« Centrale éolienne des Vilsards »

Dossier de Demande d'Autorisation Environnementale (DDAE)

Commune de Flacey
Département d'Eure-et-Loir (28)

Avis de la MRAe et réponse du Maître d'ouvrage

Figure 1 - Extrait de *l'Etude paysagère et patrimoniale*

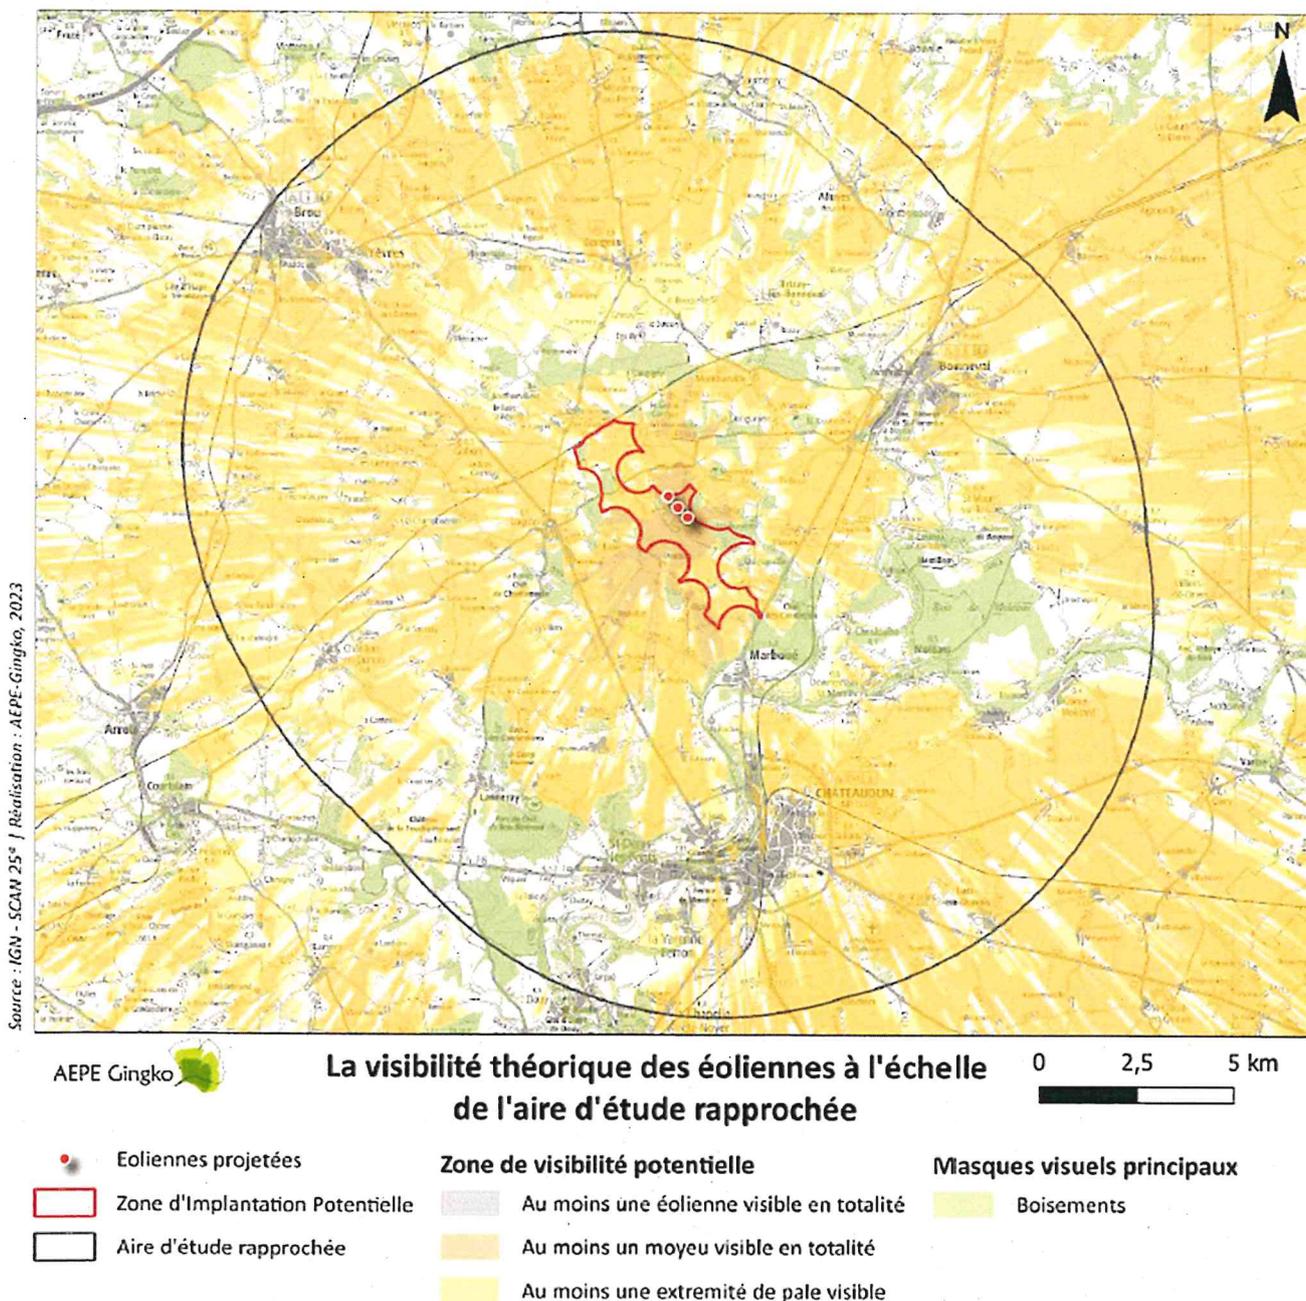
Ce sont plus de quarante ensembles patrimoniaux, naturels et bâtis, qui seront affectés par la présence des trois éoliennes projetées. Encore s'agit-il uniquement des monuments et sites se trouvant dans l'aire d'étude rapprochée, c'est-à-dire à moins de 10 km du projet ; il faut en effet garder à l'esprit qu'en terrain plat, les éoliennes sont visibles jusqu'à 18 km. A ce titre, la carte de visibilité théorique proposée dans *l'Etude paysagère et patrimoniale* (p. 169) est éloquent (fig. 1).

Figure 4 - Environnement boisé de la zone d'implantation

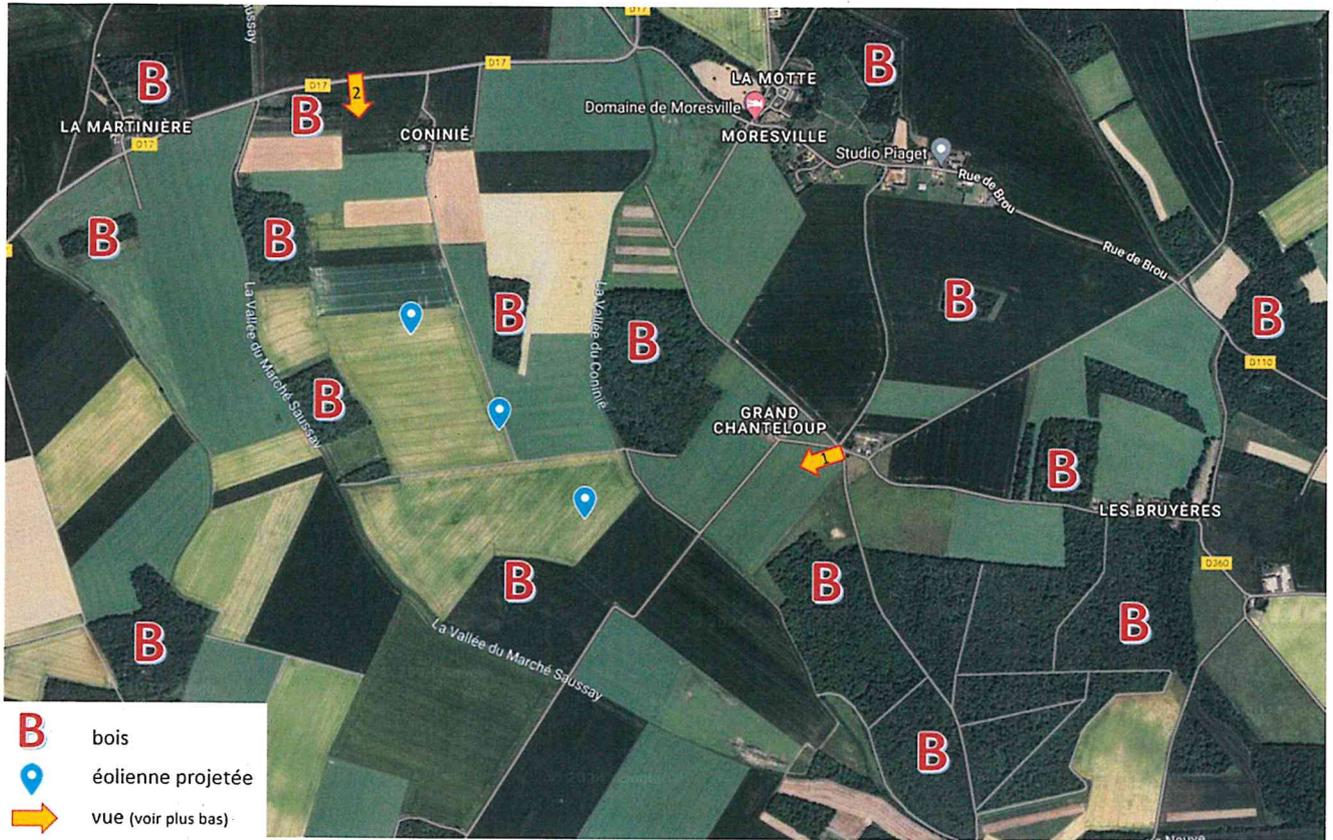
C'est particulièrement vrai en ce qui concerne la présente zone d'implantation. De fait, celle-ci se trouve entourée de *petits* bois (fig. 5) cadrant d'intéressantes perspectives (fig. 6 et 7), d'une multiplicité de *petits* lieux-dits, parfois constitués d'une seule ferme – Coninié, les Grand et Petit Chanteloup, la Martinière, Mortiers, Maignanville, etc. – caractéristiques du Perche-Gouët, et de *petites* vallées – la vallée du Coninié, celle du Marché Saussay, celle de Vilsard et la vallée de Terre neuve. Il apparaît donc évident que tous ces *petits* éléments paysagers, dispersés et alternant les uns avec les autres, seraient écrasés par les *gigantesques* éoliennes, huit fois plus hautes qu'un arbre, et seize fois plus qu'une ferme.

Localisation des habitations à proximité du projet (source : dossier, étude d'impact, page 415)

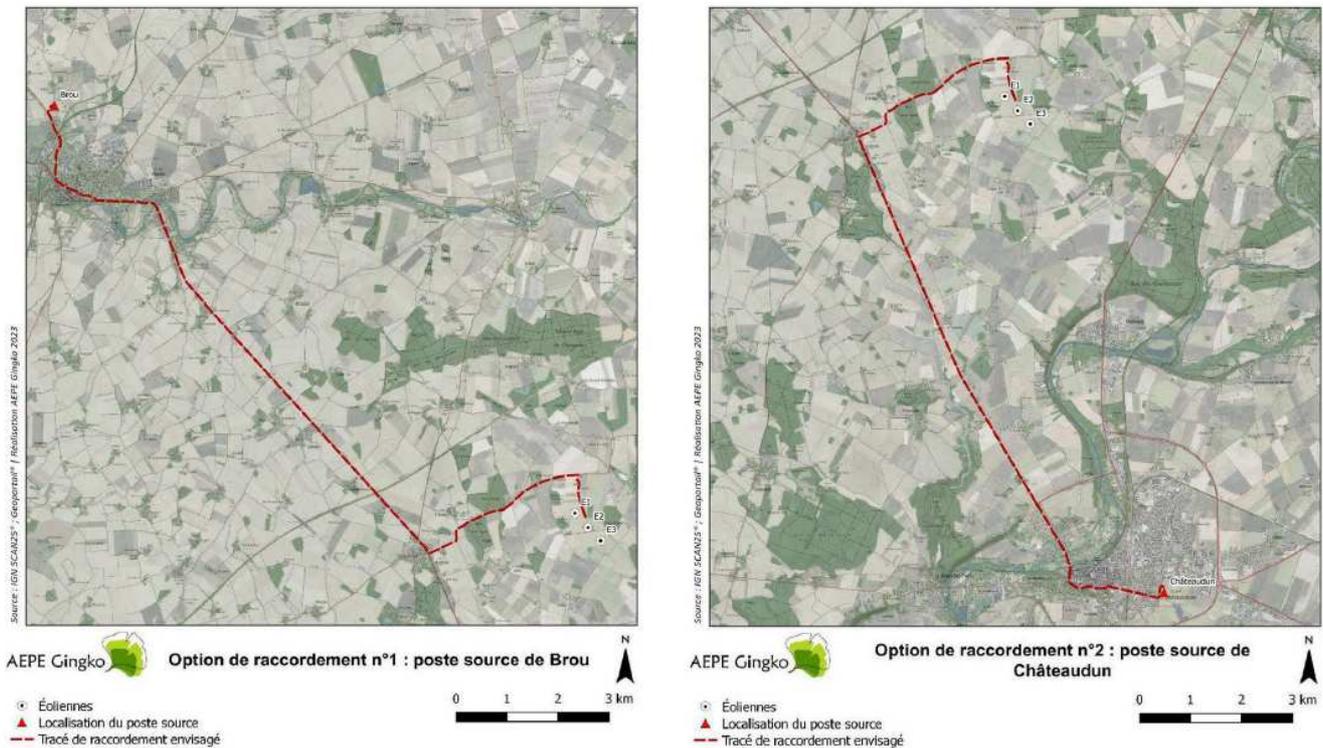
Les lieux de vie et d'habitation les plus proches du parc sont concernés par une mesure d'accompagnement, qui consiste à proposer la plantation ou le renforcement de haies aux riverains (sur une longueur de l'ordre de 1500 m). Cette mesure, classique, n'est pourtant qu'une solution consistant à masquer des vues dégagées affectées par le projet et dont l'efficacité reste à démontrer.

Les lieux de vie et d'habitation les plus proches du parc sont concernés par une mesure d'accompagnement, qui consiste à proposer la plantation ou le renforcement de haies aux riverains (sur une longueur de l'ordre de 1500 m). Cette mesure, classique, n'est pourtant qu'une solution consistant à masquer des vues dégagées affectées par le projet et dont l'efficacité reste à démontrer.

Ainsi, même si l'étude du projet éolien a été réalisée dans les règles de l'art, suivant scrupuleusement la séquence Eviter, Réduire, Compenser, il n'en demeure pas moins que les éoliennes resteront visibles dans le paysage, notamment pour les riverains les plus proches. C'est pourquoi le maître d'ouvrage a souhaité mettre en place une mesure d'accompagnement qui a « vocation à créer un premier plan qui, sans forcément masquer les éoliennes, viendra atténuer leur perception » pour les riverains qui le souhaitent.

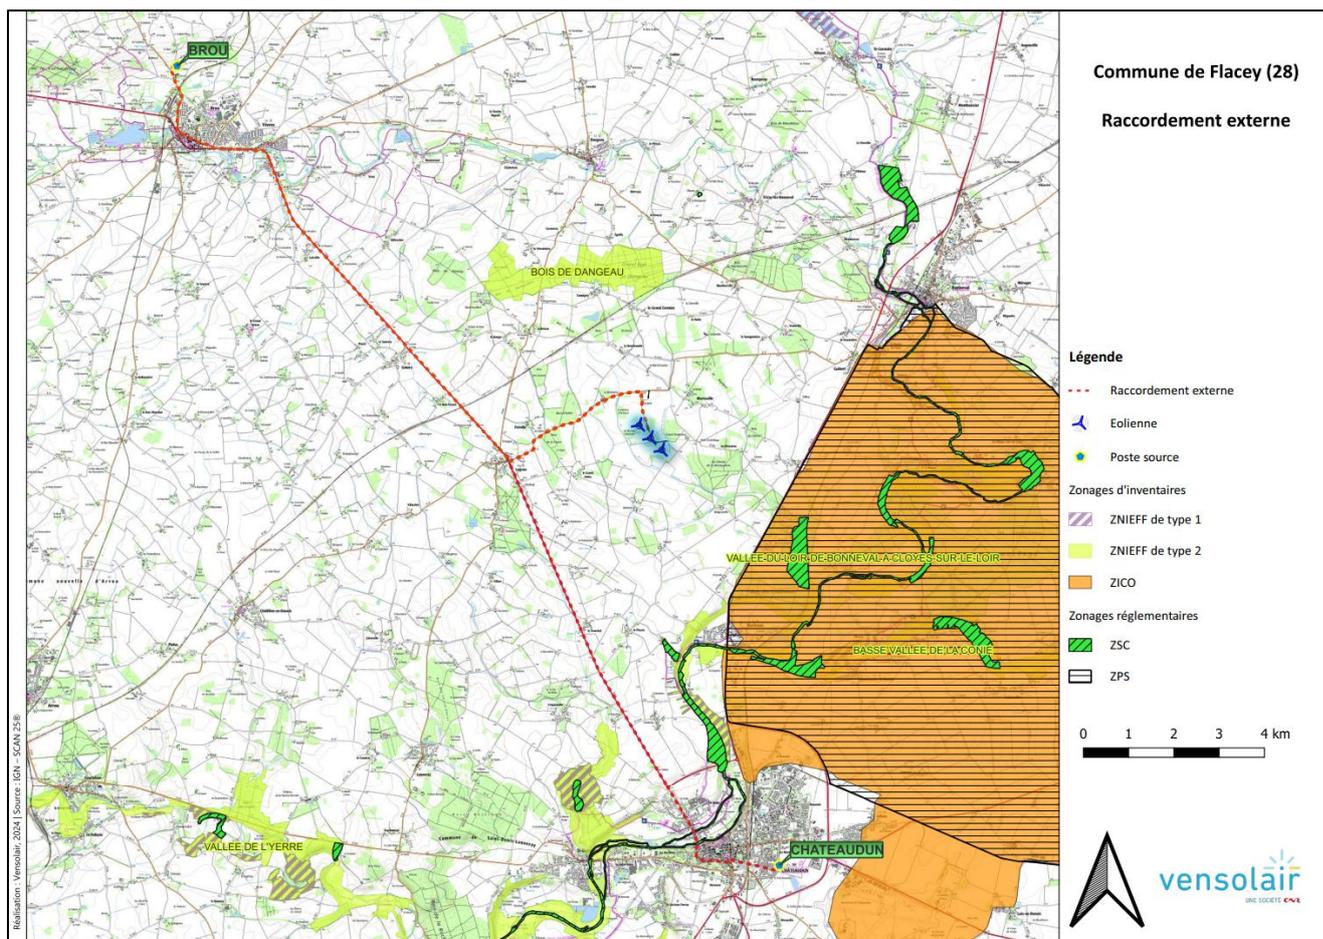
« L'autorité environnementale recommande de compléter l'étude d'impact par une évaluation de l'ensemble des incidences susceptibles d'être générées par le raccordement du projet au réseau. » (Page 7 de l'avis de la MRAe)

L'étude d'impact (Pièce n°4, p. 396 et 397) précise les modalités de raccordement envisagées à ce jour.

Bien que le choix de la solution de raccordement externe finale revienne au gestionnaire du réseau électrique compétent, les tracés de raccordements prospectifs sont présentés pages 397 et 398 de l'étude d'impact.

Le raccordement électrique externe proposé ici sera enterré en accotement de voirie. Ainsi, **l'impact sur le paysage et le patrimoine sera nul.**

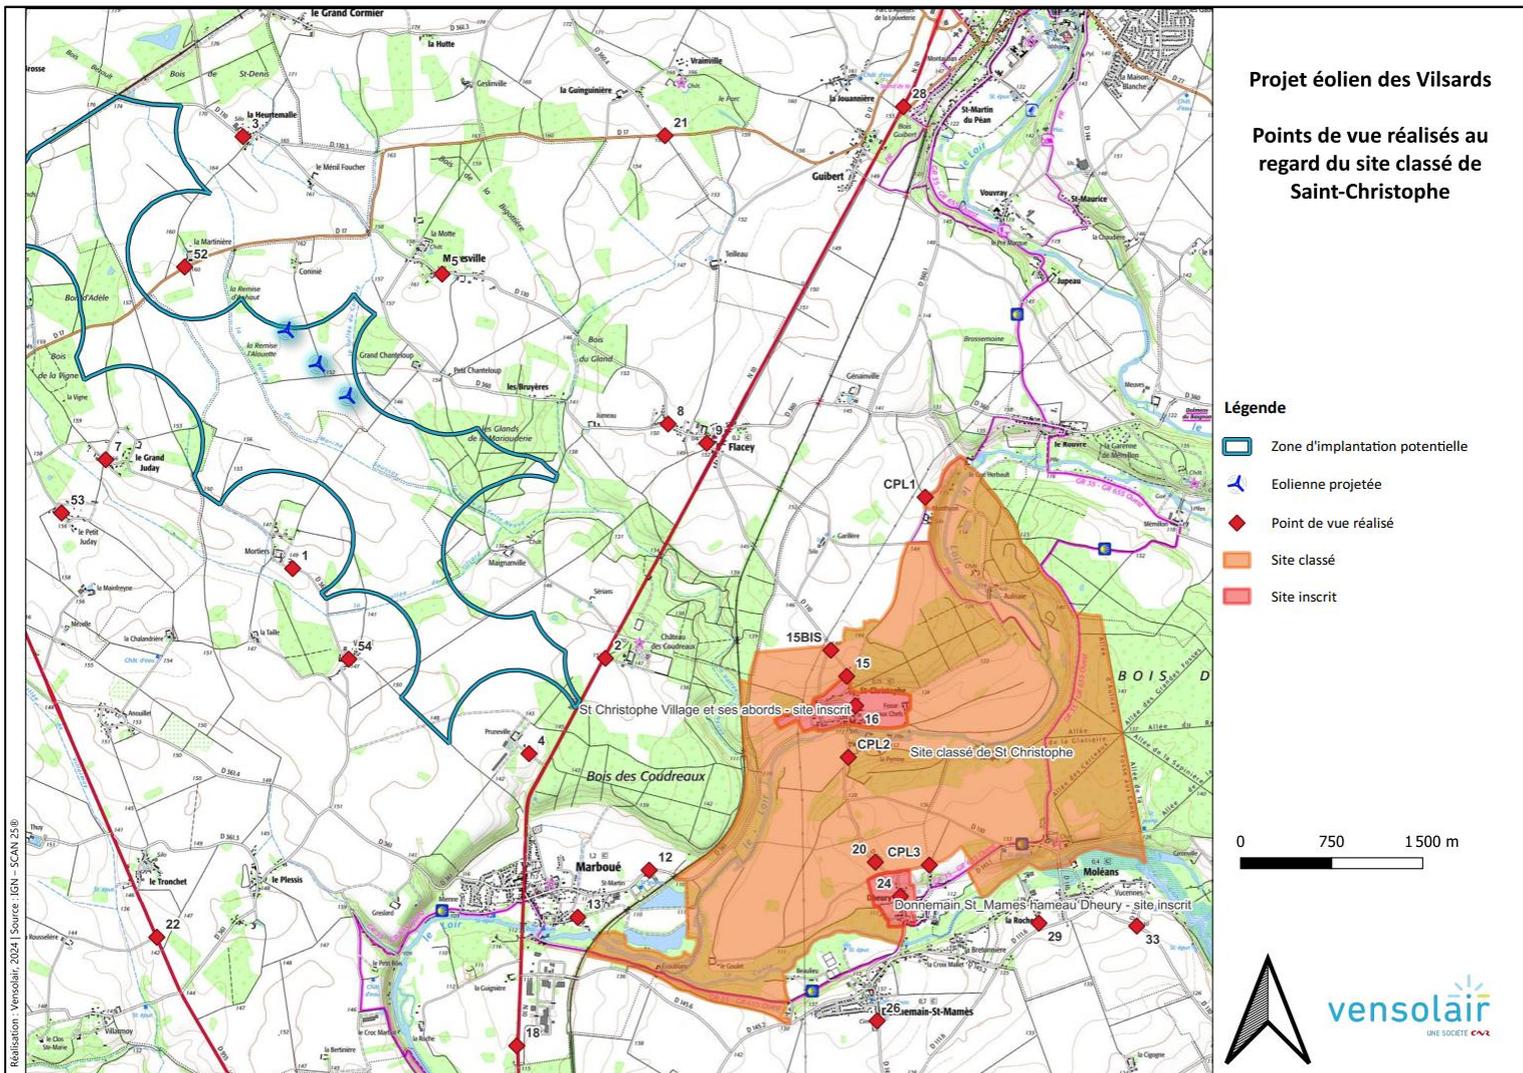
Parmi les monuments historiques suscités, le château de Châteaudun est l'un des plus concernés, dans la mesure où les trois éoliennes se trouvent visibles depuis la terrasse même du château, ce que, du reste, le porteur de projet assume dans la *Note de présentation non technique* (p. 22). Encore le photomontage est-il fait depuis la terrasse du château, et non depuis les parties supérieures, également ouvertes à la visite. En prenant en compte, de surcroît, le mouvement des éoliennes, il est évident que le parc attirera l'œil des visiteurs de l'un des édifices les plus emblématiques du département - classé au 5^e rang des monuments d'Eure-et-Loir les plus fréquentés¹.

Dans le cadre de l'étude d'impact, plusieurs photomontages ont été réalisés depuis Châteaudun et son château. Ceux-ci sont regroupés dans la Pièces 5 Carnet de Photomontages, notamment :

- PM 35 – Panorama depuis la promenade du Mail à Châteaudun (p. 162 à 165)
- PM 36 – Panorama depuis le Château de Châteaudun (p. 166 à 169)
- PM 40 et PM 40bis – Silhouette de Châteaudun et ses Monuments Historiques (p. 182 à 185 et p. 252 à 255)

Ces quatre photomontages concluent tous que le projet éolien des Vilsards, grâce à son « implantation homogène » et à sa « dimension apparente restreinte », respecte les rapports d'échelle déjà présents dans le paysage (Pages 162, 166, 182 et 252). L'étude ne démontre pas d'un appel visuel fort et, bien que l'apparition d'un nouveau motif vertical dans le paysage lointain ait été noté, « les perceptions sont anecdotiques et ne viennent pas modifier les rapports d'échelle déjà présents » (p. 162)

Carte 2 : Localisation des points de vue au regard du site classé de Saint-Christophe

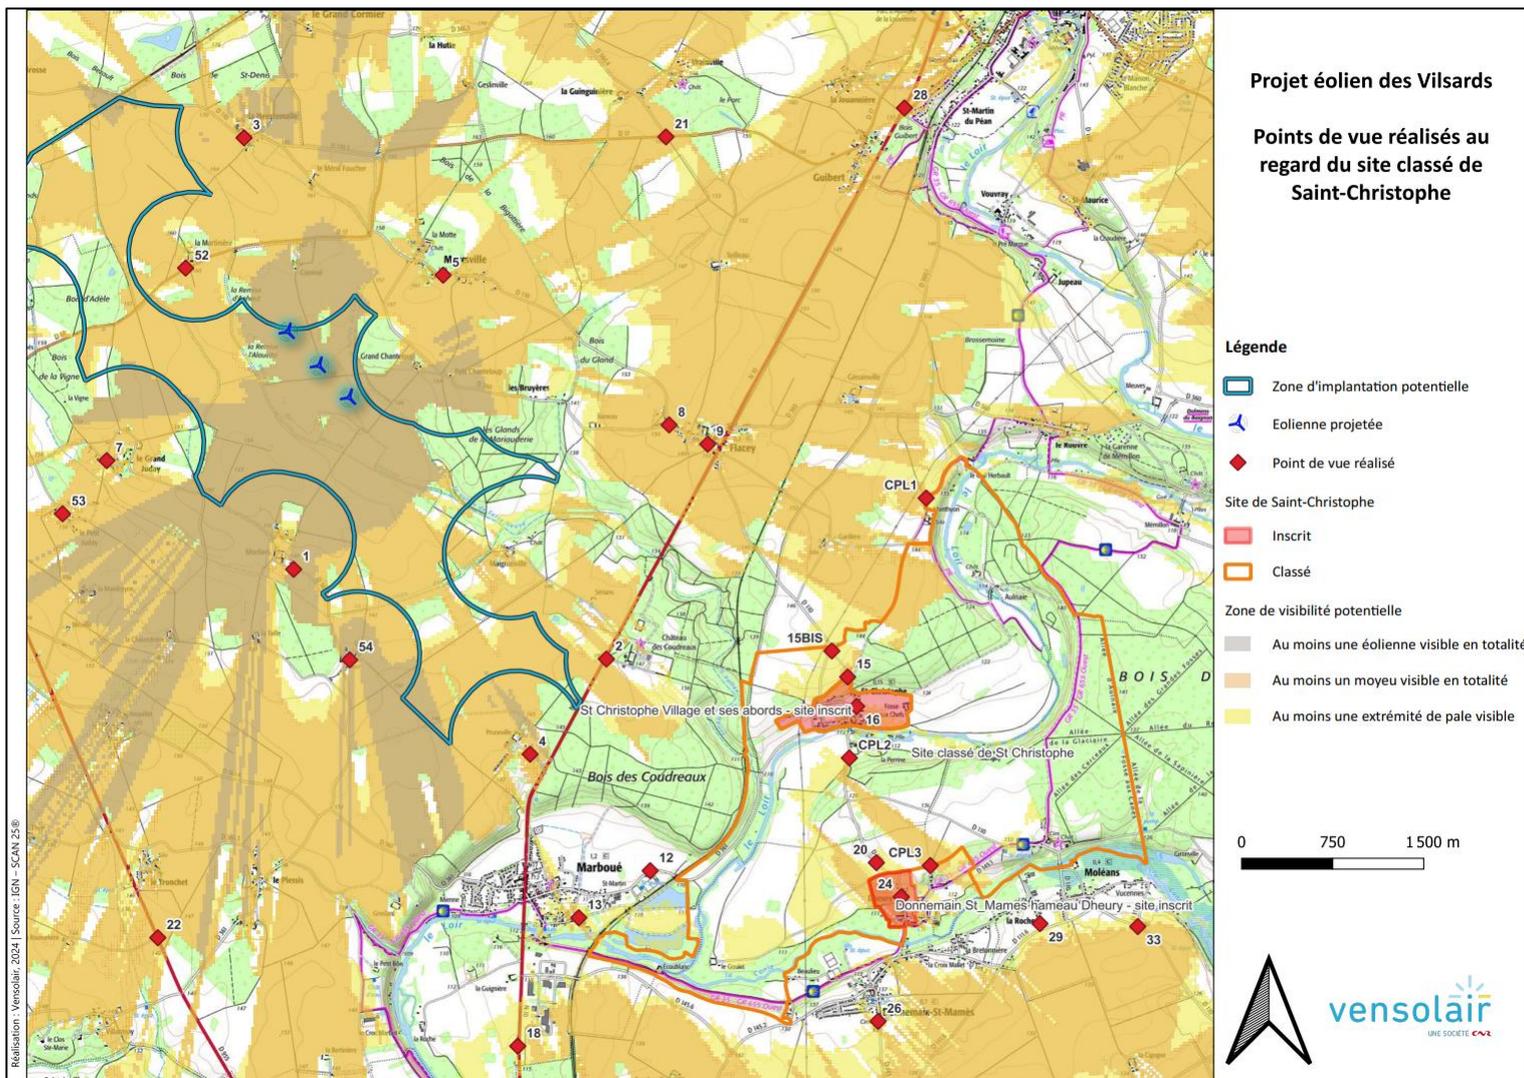
A ces monuments doivent être ajoutés le site de **Saint-Christophe** (à 5 km), l'un des quatre sites classés d'Eure-et-Loir, et les sites inscrits du **village de Saint-Christophe** et ses abords (à 5 km), de la **boucle du Loir** (à 7 km), du **Panorama du château de Châteaudun** (à 8 km) et du **parc du château de Bois-Bertrand** (à 8 km).

Les photomontages réalisés sont regroupés dans la Pièce 5 Carnet de Photomontages, notamment :

- PM 15 – Site inscrit Saint-Christophe (p. 82 à 85)
- PM 16 – Cœur de bourg de Saint-Christophe (p. 86 à 89)
- PM 15bis – Site inscrit Saint-Christophe (2) (p. 248 à 251)
- PM 20 – Site classé de Saint-Christophe (p. 102 à 105)
- PM Complément 01 - Site ~~inscrit~~ classé de Saint-Christophe (3) (p. 256 à 259)
- PM Complément 02 - Site ~~inscrit~~ classé de Saint-Christophe (4) (p. 260 à 263)
- PM Complément 03 - Site ~~inscrit~~ classé de Saint-Christophe (5) (p. 264 à 267)

L'ensemble des commentaires de ces photomontages expose que « Le relief légèrement collinaire » (PM 15) et issu « du coteau de la vallée (du Loir) » (PM 16) ainsi que le « contexte très arboré » (PM complémentaire 2) présent, avec notamment le « Bois des Coudreaux » (PM 15bis) masquent le parc dans la majorité des cas. Seuls les PM 15bis, réalisé sur un point haut, le PM complémentaire 01, réalisé à l'extrémité Nord Est du site classé et le PM complémentaire 03, réalisé à l'extrémité Sud du Site classé, révèlent la présence du parc d'une manière « peu marquée » (PM 15bis), ne modifiant pas les rapports d'échelle du paysage (PM complémentaires 01 et 03).

Extrait de la page 30 de la Pièce 5 Carnet de Photomontages

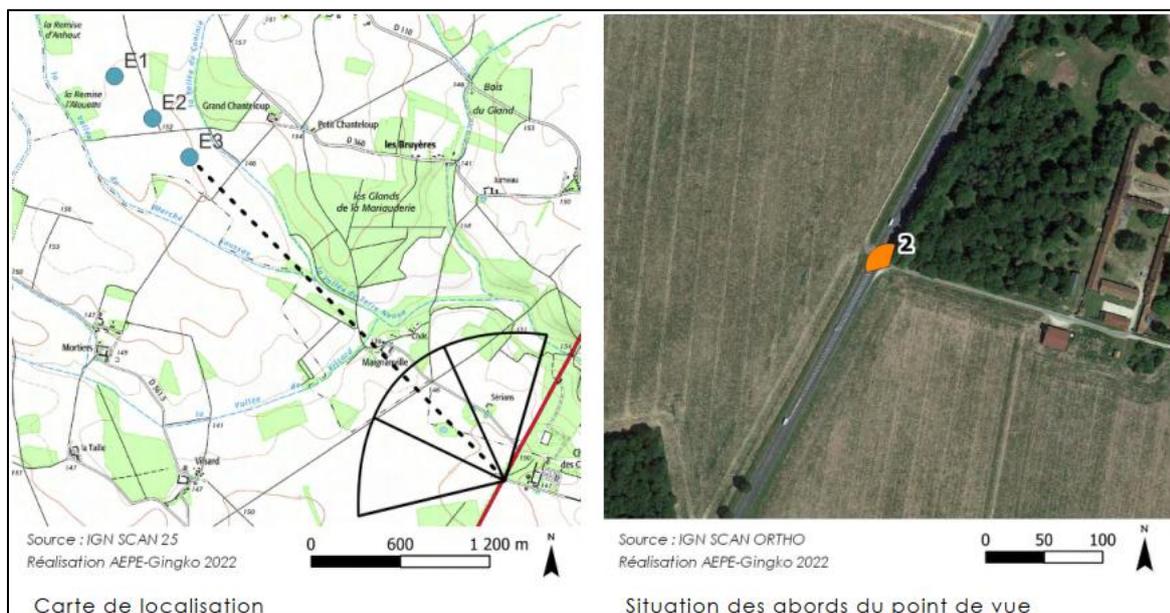
Figure 2 - l'accès au château des Coudreaux situé dans l'axe des éoliennes

Le photomontage PM 02 de la page 30 à 33 de la Pièce 5 Carnet de Photomontages illustre la perception du parc depuis les abords du Château des Coudreaux.

Ce photomontage illustre que « Les éoliennes apparaissent dans l'horizon lointain se superposant les unes aux autres. Seuls les rotors sont perceptibles, le reste étant dissimulé par un bosquet arboré. Depuis ce point de vue le projet respecte le rapport d'échelle installé sur le territoire. ».

Il est important de préciser que, bien que le paysage soit dégagé et exempt de toute construction de grande hauteur, cette entrée du château donne directement sur la route nationale 10 qui est très circulante. Elle n'invite donc pas à s'y arrêter pour contempler le paysage. De plus, comme l'illustre la vignette adossée au photomontage et reprise ci-dessous, le Château des Coudreaux est « implanté au cœur d'un écrin boisé [...], les perceptions en direction du projet seront fortement restreintes voire inexistantes depuis le monument ».
